Bilag 7 Forslag til ændring

Høringen har ikke givet anledning til ændringsforslag fra forvaltningen, men på baggrund af Teknik- og Miljøudvalgets ønske om mere begrønning langs Tomsgårdsvej foreslås en kantzone med bede til beplantning mod Tomsgårdsvej.

Tværsnit med en cirka 3 meter dyb kantzone med bede til beplantning mod Tomsgårdsvej. Her vises eksempel med buske. Den foreslåede bestemmelse kan opfyldes med beplantning i form af facadebeplantning, buske og/eller mindre træer.

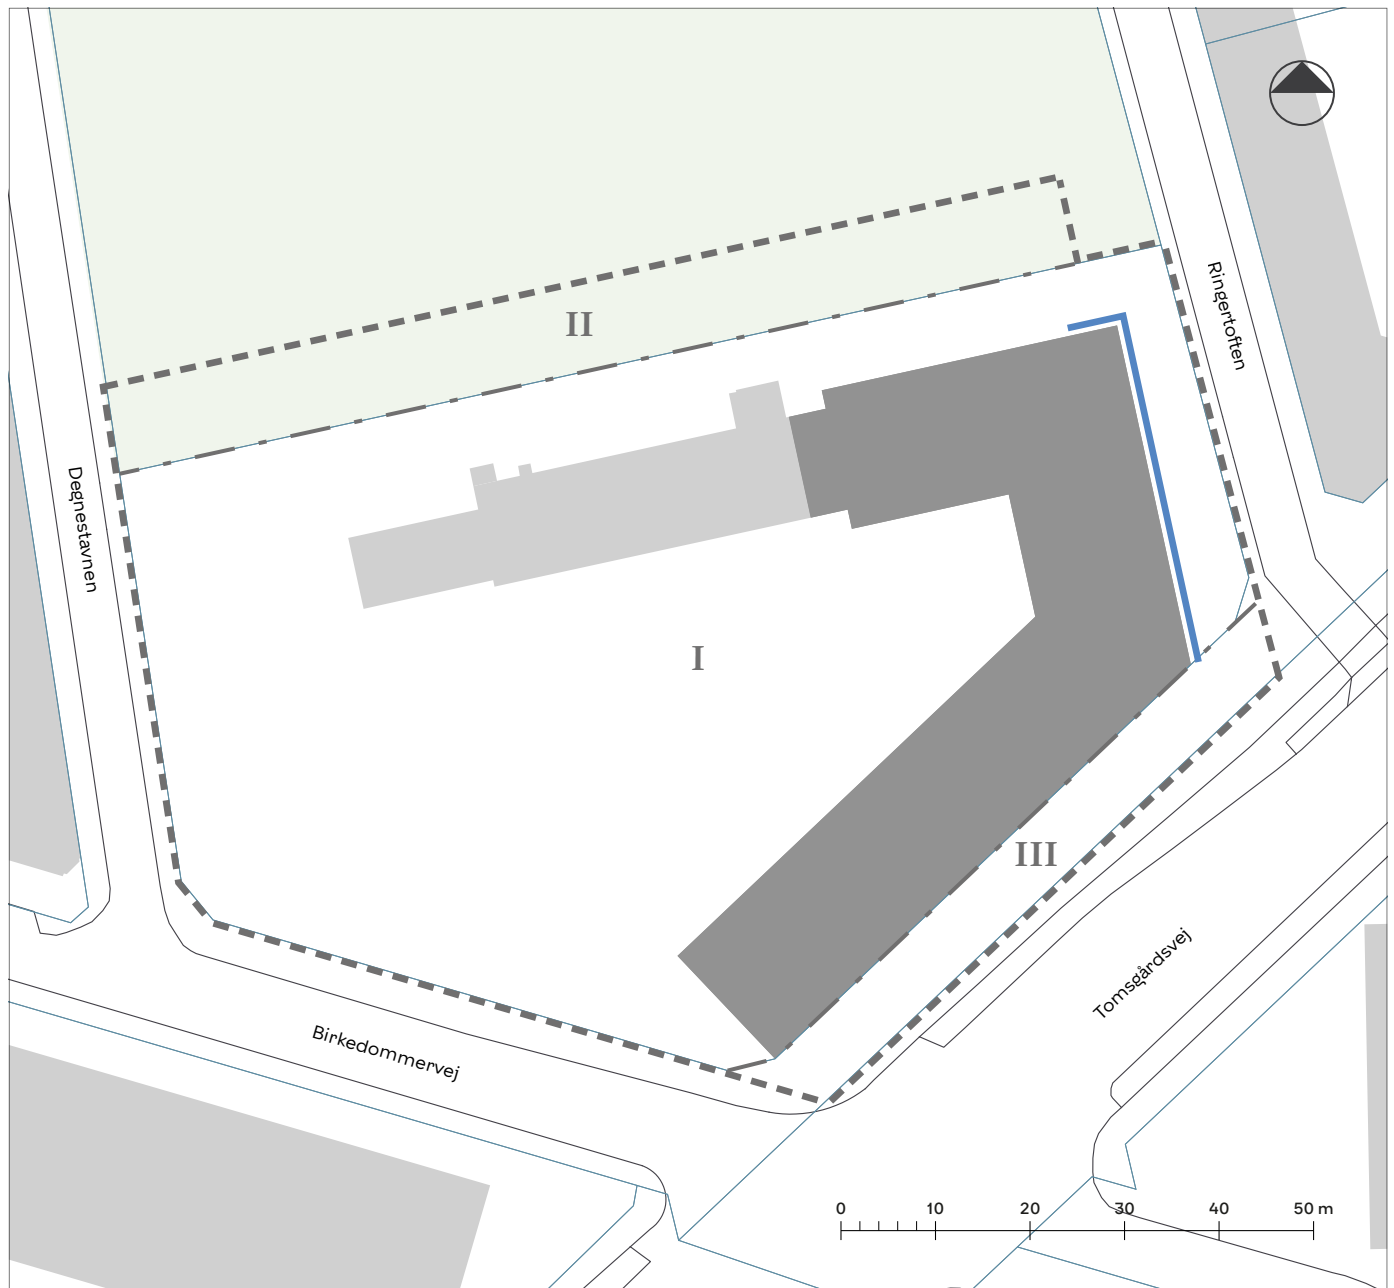
Der er plads til en cirka 3 meter dyb kantzone med bede til beplantning mod Tomsgårdsvej. Kantzonen er placeret på indersiden af den eksisterende støjskærm, som fjernes. Det betyder, at anlæg af nye bede vil påvirke de eksisterende gadetræers rodnet mindst muligt.

I kantzone b skal der være mindst fem bede med buske, mindre træer eller facadebeplantning. Befæstede arealer skal være i grus.
